**DIRECTION DE L’ÉVALUATION ENVIRONNEMENTALE
DES PROJETS HYDRIQUES ET INDUSTRIELS**

**Rapport d’analyse environnementale
pour la finalisation des travaux et activités de la phase 3 de
la promenade Samuel-De Champlain – Tronçon situé entre la côte
de Sillery et la côte Gilmour, sur le territoire de la ville de Québec
par la Commission de la capitale nationale du Québec**

Dossier 3211-02-273

Le 28 février 2019

FIGURE 9 : COUPES DES AMÉNAGEMENTS DANS LA ZONE LA PLUS EXIGUË DU MARAIS DE L’ANSE SAINT-MICHEL (SOURCE : CCNQ, 2018B).

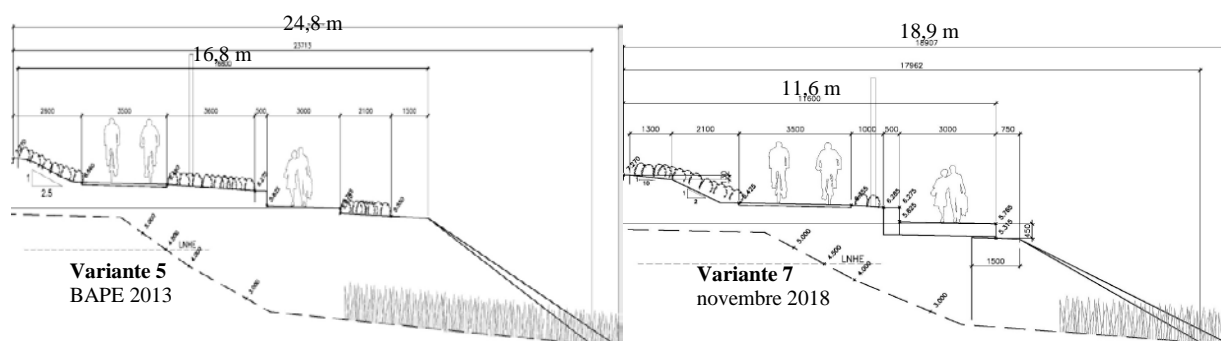
Ainsi, il est possible de noter une diminution d’environ 27 % et 24 %, respectivement, des superficies d’occupation en rive et dans le littoral de la plage artificielle et du miroir d’eau. S’ajoute à cela une réduction d’environ 26 % de la largeur des aménagements qui permettent le déplacement transitoire des usagers dans la partie la plus exiguë de la promenade vers l’un ou l’autre des secteurs. La figure suivante permet de mieux visualiser ce que représentent ces changements. À l’examen de l’évolution entre les deux variantes, la sélection de celle retenue pour la concrétisation du projet est au cœur même de l’analyse environnementale. Les sections suivantes présentent l’ensemble des détails et des arguments qui composent notre analyse.

Sur le choix de la variante retenue, l'équipe d'analyse la juge acceptable notamment au regard de la Loi concernant la conservation des milieux humides et hydriques et de l'approche « éviter, minimiser, compenser » préconisée par la politique de protection des rives, du littoral et des plaines inondables.

FIGURE 11 : CONTOURS DU MARAIS DE L'ANSE SAINT-MICHEL ENTRE 2008 ET 2017 (SOURCE : COURRIEL 8 NOVEMBRE 2018).

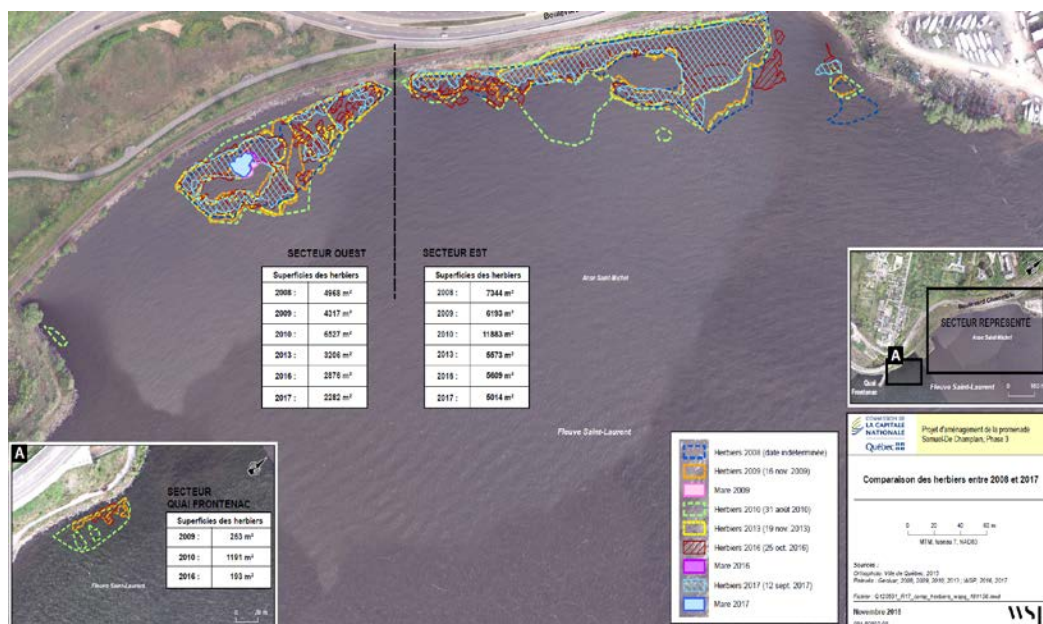
L'initiateur a présenté lors de l'audience publique la cinquième variante du tracé de la promenade. De cette dernière, la septième est le fruit d'échanges entre le Ministère et l'initiateur (voir la section 3.2). Peu importe la variante proposée, la CCNQ a choisi de conserver un aménagement de type urbain en continuité avec l'aménagement de la phase 1, et ce, même si le réaménagement de la rive offrait l'opportunité d'opter pour une renaturalisation des berges.

Ce choix engendre des empiètements sous la limite des inondations de récurrence de 2 ans par différentes composantes du projet sur les éléments naturels du secteur. Le tableau suivant les résume, depuis la tenue de l'audience publique du BAPE (variante 5) jusqu'au dépôt de la dernière version du projet (variante 7).

FIGURE 12 : MILIEUX CIBLÉS POUR LA COMPENSATION DES SUPERFICIES EMPIÉTÉES SOUS LA LIMITE DES INONDATIONS DE RÉCURRENCE DE 2 ANS DANS L'ANSE SAINT-MICHEL (SOURCE : CCNQ, 2018C).

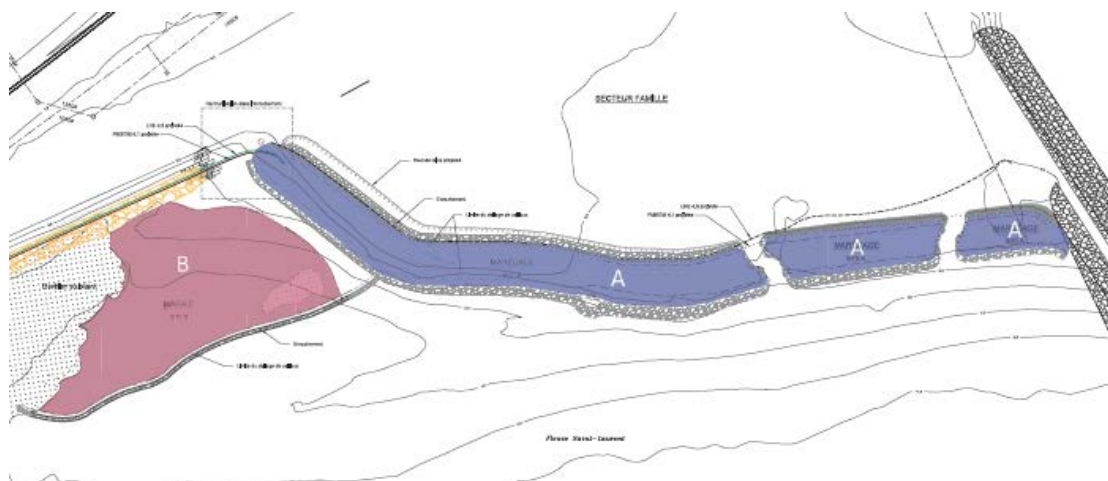
En guise de compensation des superficies empiétées dans le littoral du secteur de l'anse Saint-Michel, situé sous la limite des inondations de récurrence de 2 ans, l'initiateur prévoit réaliser deux types d'aménagements compensatoires adjacents au secteur Famille (figure 12).

Afin d'évaluer si les superficies d'habitat avancées dans le projet de compensation seront pérennes, l'initiateur propose de faire un suivi des deux sites. Pour le site A, à quatre reprises sur une période de sept ans⁸, la CCNQ effectuera un suivi des aménagements réalisés afin d'évaluer différents paramètres, notamment la superficie présente sous la limite des inondations de récurrence de 2 ans, l'état et la stabilité physique de l'aménagement (signes d'instabilité, érosion, ensablement, substrat) ainsi que l'intégrité de la végétation implantée (états des plants, espèces, répartition spatiale, pourcentage de recouvrement, etc.). Pour le site B, les mêmes modalités de temps de suivi du site A s'appliquent. À cela s'annexe l'évaluation supplémentaire de différents paramètres, soit l'état de l'aménagement sous la limite des inondations de récurrence de 2 ans et son utilisation par les poissons à l'aide d'observations et de pêches non létales. Dans le cas où le programme de suivi démontrerait que le projet de compensation ne répond pas aux objectifs initiaux, l'initiateur s'est engagé à prévoir l'application de solutions de rechange convenues avec le Ministère.

FIGURE 14 : ACCÈS PROPOSÉS POUR LES PETITES EMBARCATIONS DANS LE SECTEUR FAMILLE
(SOURCE : CCNQ, 2018A)

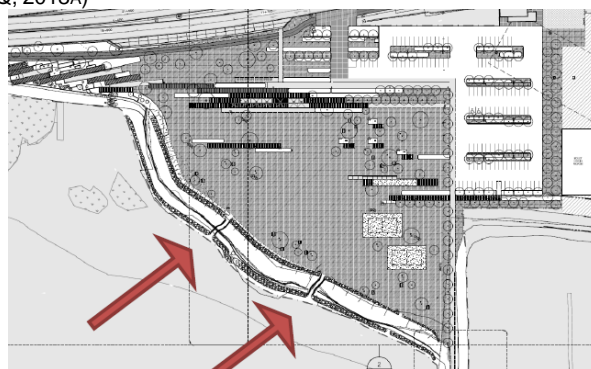
Ces mêmes intervenants avancent notamment que les aménagements proposés ne répondent qu'en partie aux objectifs d'accès visés et que, puisque le territoire d'implantation de la phase 3 de la promenade représente la dernière grande fenêtre riveraine disponible et non aménagée le long du boulevard Champlain, il devient d'autant plus pertinent d'investir prioritairement une portion des sommes allouées au projet sur l'aménagement d'accès physiques au fleuve.

En lien avec ces différents éléments suggérés, notamment l'accès physique au fleuve à partir du littoral, la CCNQ ne propose pas dans le cadre du présent projet d'aménager une rampe de mise à l'eau pour embarcation à moteur. L'initiateur spécifie plutôt avoir tenté de répondre aux besoins les plus généralisés d'utilisateurs et à ceux qui ne trouvaient pas déjà réponse dans d'autres secteurs environnants, intégrant ainsi une mise à l'eau de petites embarcations non motorisées dans le secteur Famille (canots, planches à voile ou kayaks¹⁰) (figure 14).

En réponse à ces demandes, la CCNQ affirme que les cinq nouveaux accès prévus dans la phase 3 permettront la mise à l'eau d'embarcations légères. D'ailleurs, elle juge que le secteur Famille, par sa configuration, la proximité du stationnement ou la pente favorable de la rive naturelle est celui qui offre l'accès le plus intéressant¹² et celui qui sera probablement privilégié par les usagers. Pour répondre à cette possibilité, elle s'est engagée à mettre en place un espace de type débarcadère dans le secteur Famille, facilitant ainsi la mise à l'eau de petites embarcations via les deux rampes d'accès dans ce secteur. De plus, si la fréquentation et l'usage le justifient, la CCNQ pourrait voir à la mise en place d'affichage lié à la sécurité nautique des usagers de voile légère (tableau 7).

¹² Le secteur Famille offrira deux accès en pente naturelle dans la rive. Chacun de ces accès aura une largeur approximative de 5 mètres et sera revêtu d'un mélange de sable et de gravier. L'accès se fera à même une légère pente de 15:1 (figure 14).
